**PROGETTO DI IMPIANTO FOTOVOLTAICO IN LOCALITA' LEVADA
NEL COMUNE DI CONCORDIA SAGITTARIA (VE)**

Procedimento di Valutazione di Impatto Ambientale ai sensi dell'art.23 del D.Lgs.152/2006 e ss.mm.ii.

**INTEGRAZIONI –
DOCUMENTO UNITARIO**

Figura 2-1 – Soluzione tecnica indicata dal Distributore

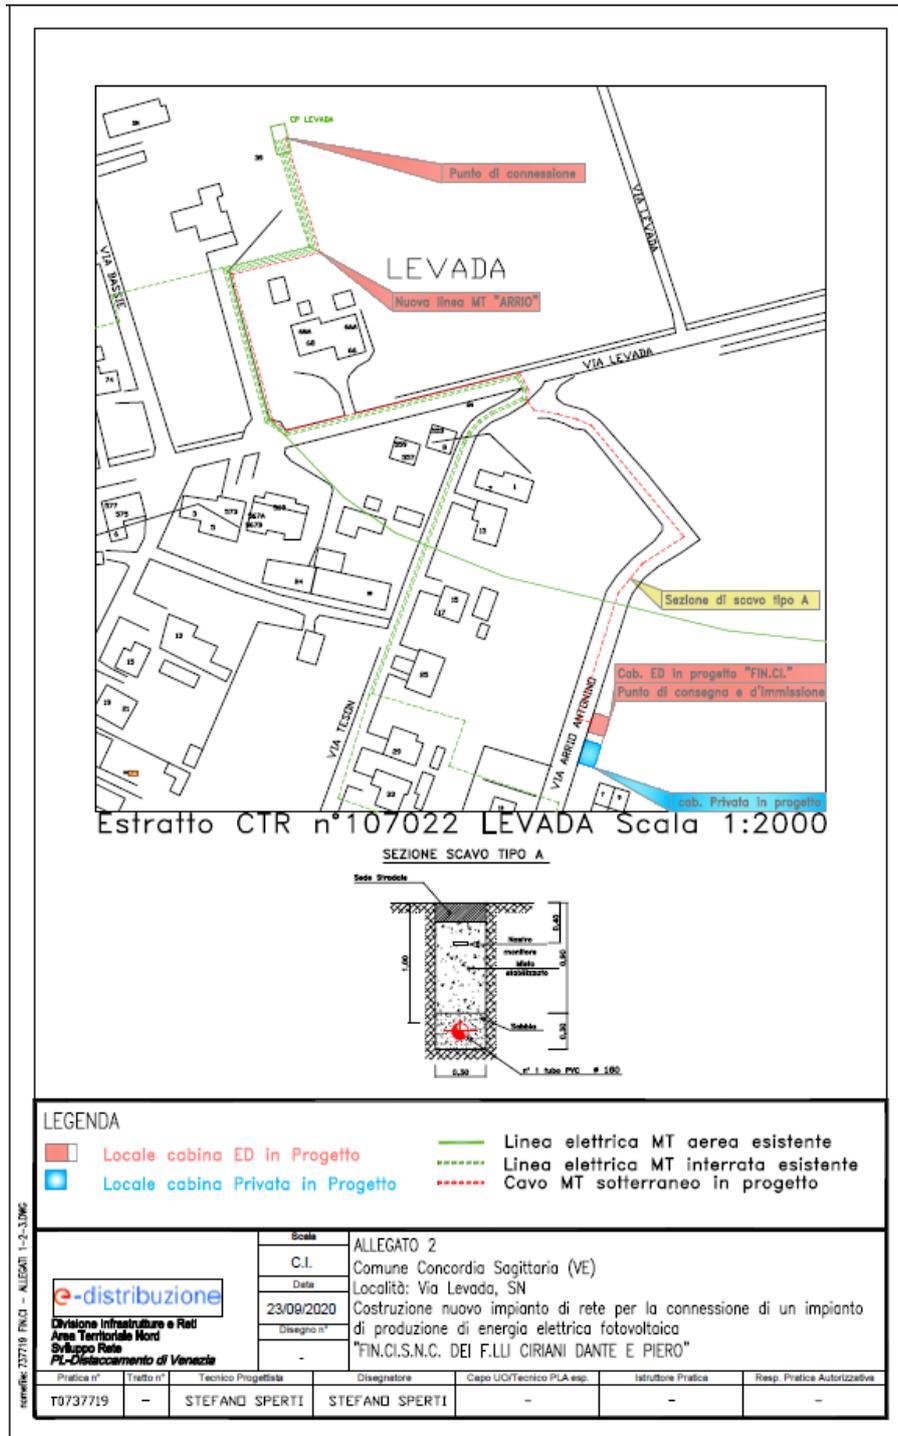
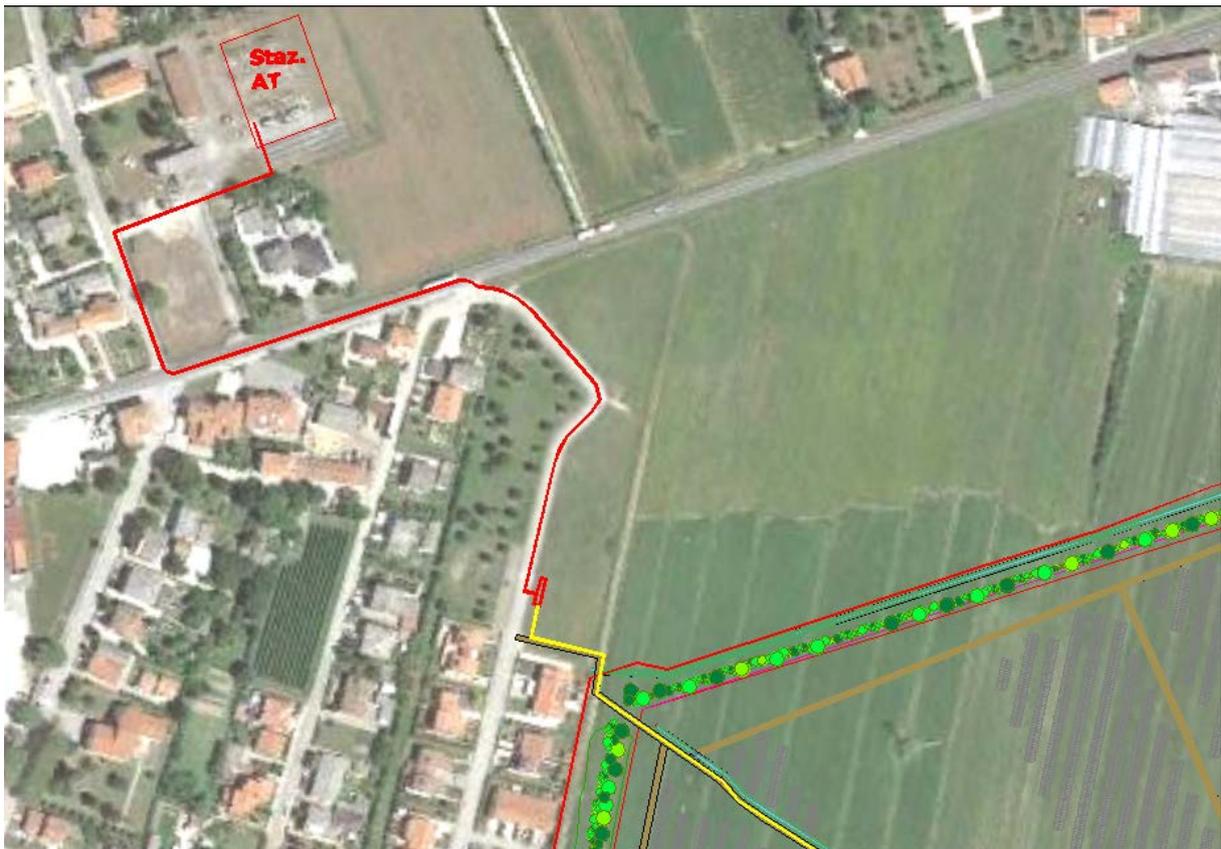
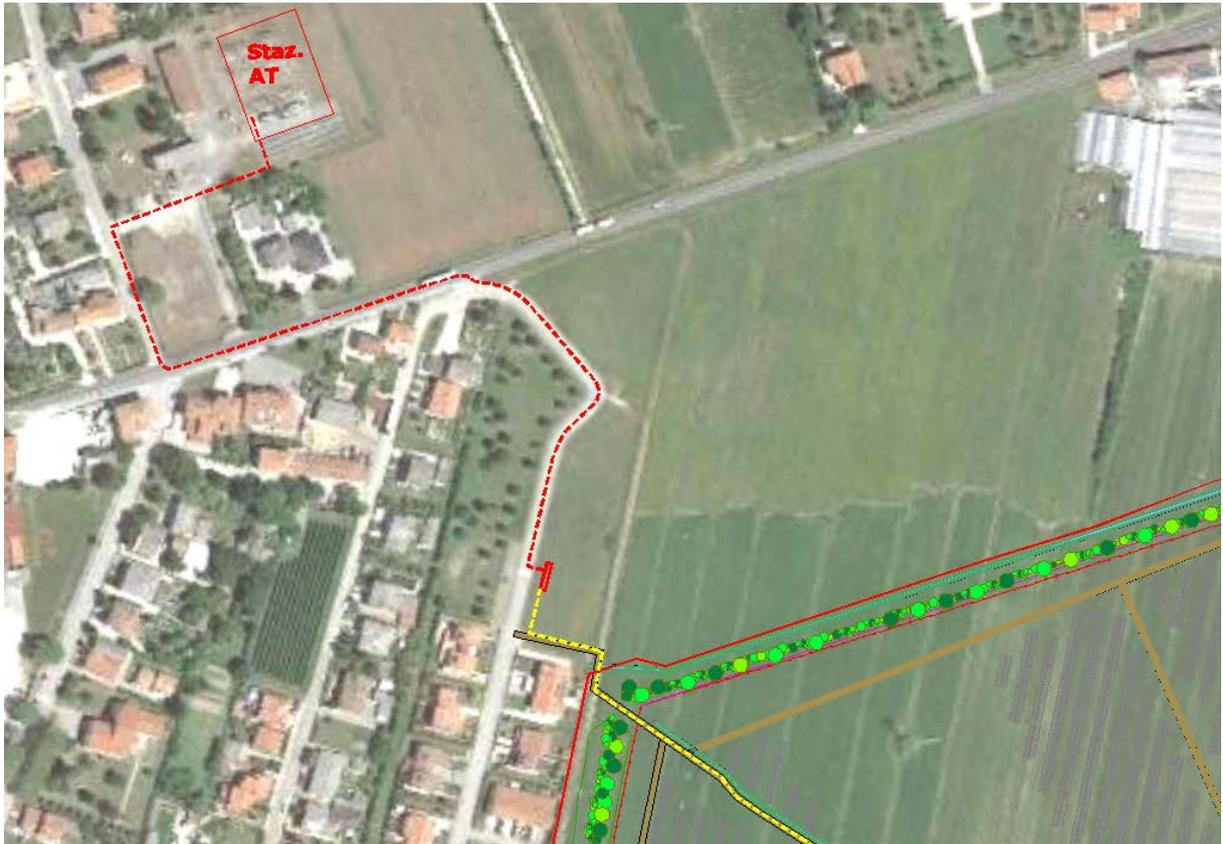
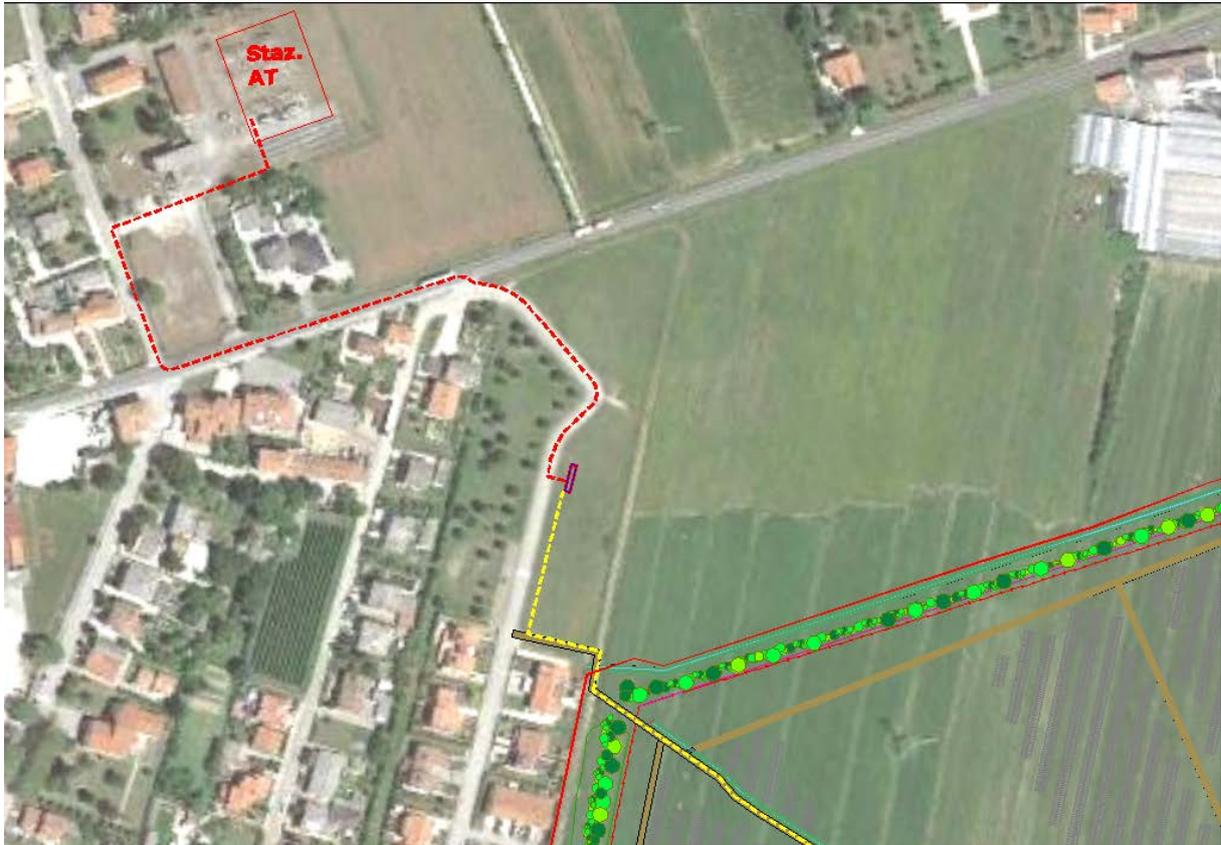
Si chiede di riportare anche con elaborati grafici le possibili alternative localizzative rispetto al layout proposto della cabina di trasformazione MB/BT di via Arrio, specificando la collocazione, le dimensioni, le altezze, i materiali da costruzione, le colorazioni adottate, e le relative opere di mitigazione.

Come si può notare dall'indicazione planimetria la zona prevista per il punto di connessione del parco fotovoltaico è su Via Arrio, in una posizione prossima alla prima abitazione. La ditta proponente in fase di progettazione ha predisposto un posizionamento della cabina nella zona indicata dal distributore cercando di lasciare una fascia di rispetto maggiore verso le abitazioni, spostando quindi l'edificio di connessione più verso nord in una zona ancora in disponibilità, lasciando quindi un margine superiore a 30 m dalla recinzione dell'abitazione più vicina. Tale accorgimento è frutto di uno studio implicito delle varie soluzioni percorribili nei margini di quanto disposto dal Preventivo di Connessione.

Volendo sintetizzare le soluzioni alternative al posizionamento della cabina si possono delineare le seguenti opzioni:

- Soluzione A
- Soluzione B
- Soluzione C

Soluzione A prende in considerazione la collocazione data da E-Distribuzione nel preventivo di Connessione.

La prima ipotesi presa in considerazione è quella che riporta la trasposizione grafica fatta a da E-distribuzione in sede di Preventivo. Tale indicazione prevede la cabina lungo il lato est di Via Arrio ad una distanza di 15 m dal muretto di confine della prima abitazione sullo stesso lato.

Soluzione B prende in considerazione la collocazione data da E-Distribuzione nel preventivo di Connessione con uno spostamento verso nord.

Una variante individuata al posizionamento proposto da E-distribuzione in sede di Preventivo è quella di traslare la cabina verso nord lasciando una fascia libera di 30 m dal muretto di recinzione nella prima abitazione. Tale misura è compatibile con le indicazioni date dal Piano degli Interventi per quanto concerne la distanza delle opere produttive lungo il lato est.

Soluzione C prende in considerazione la collocazione data da E-Distribuzione nel preventivo di Connessione con un vistoso spostamento verso nord.

L'altra ipotesi di variante al posizionamento proposto da E-distribuzione in sede di Preventivo è quella di spostare verso nord la cabina ad una distanza di circa 70 m dal muretto della prima abitazione, all'interno della curva di ingresso di Via Arrio. Tale ipotesi, pur garantendo una distanza di gran lunga maggiore, pone l'edificio di connessione all'interno del cono visuale di una curva della strada pubblica, con il rischio di generare delle problematiche visive alla viabilità.

Alla luce di quanto sopra esposto, la soluzione B è stata ritenuta la più valida da percorrere in sede progettuale.
